**Forum mondial de l'harmonisation
des Règlements concernant les véhicules**

Groupe de travail en matière de roulement et de freinage

Règlement n° 55**Proposition d'amendements au Règlement n° 55
(Pièces mécaniques d'attelage)****Communication du Président du groupe informel du Règlement n° 55***

Figure 17, modifier comme suit :

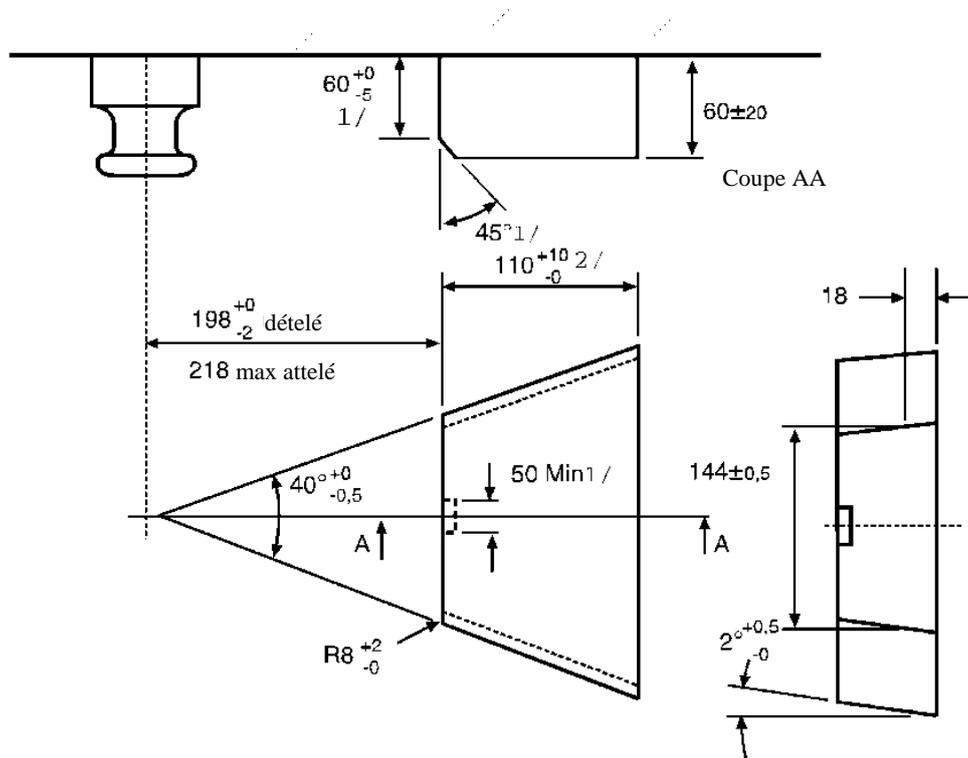
- a) De corriger une erreur dans les figures 12 et 17 de l'annexe 5 ;
- b) Une modification concernant l'identification des cas les plus défavorables pour l'évaluation de la conception ;
- c) Des précisions concernant les angles minimaux de débattement.
